O.ZG.Z-2.4080.60.2018.ab

PROJEKT STAŁEJ ORGANIZACJI RUCHU

STAŁA ORGANIZACJA RUCHU W ZAKRESIE OZNAKOWANIA
TURYSTYCZNEGO

O P I N I A

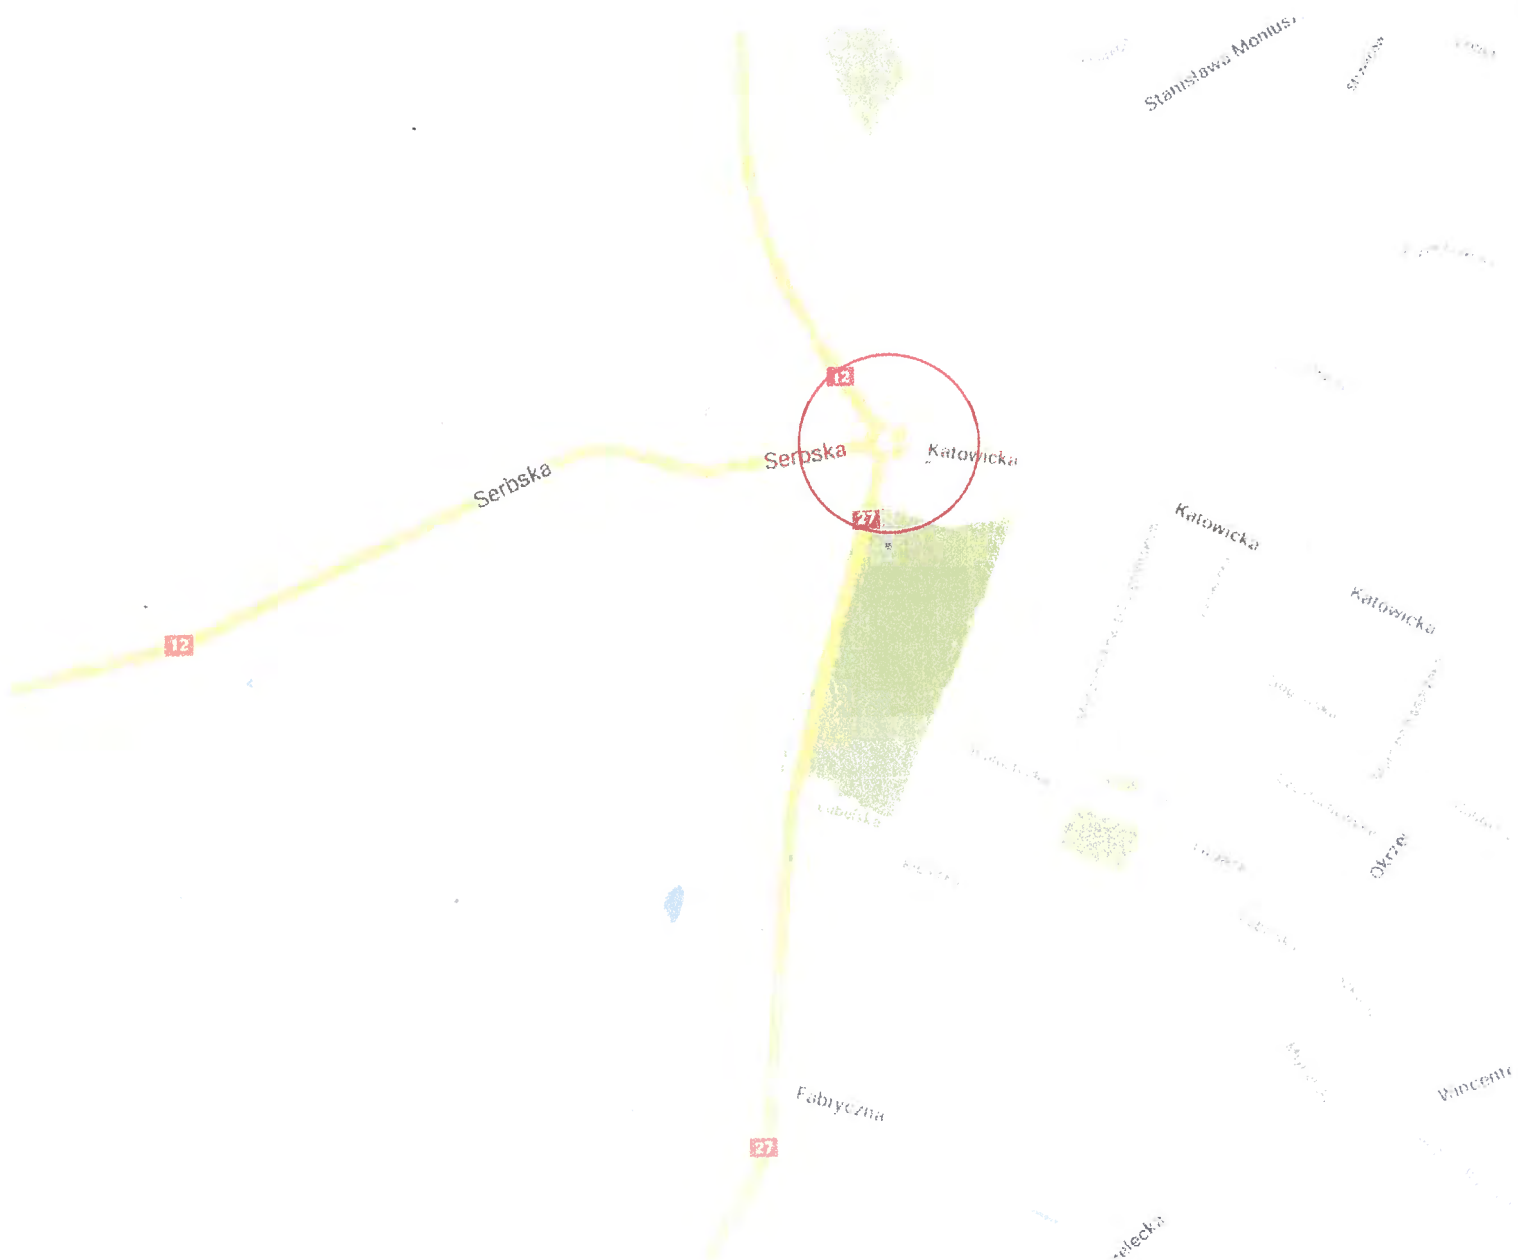
- znaki na str 11.i str 12 Połączenie DK27 i 12 rondo zielonogórskie 39km, DK12 rondo Żary 35km
naszym zdaniem strzałki winny być w tzn. odbiciu lustrzanym bowiem w Polsce obowiązuje ruch
prawostronny

-proponujemy także str 5 połączyć ze str 25 i pokazać lokalizację na jednej karcie

-zastrzeżenia nasze budzi także lokalizacja znaku zaprezentowanego na karcie 24 DK18, Olszyna -
26km
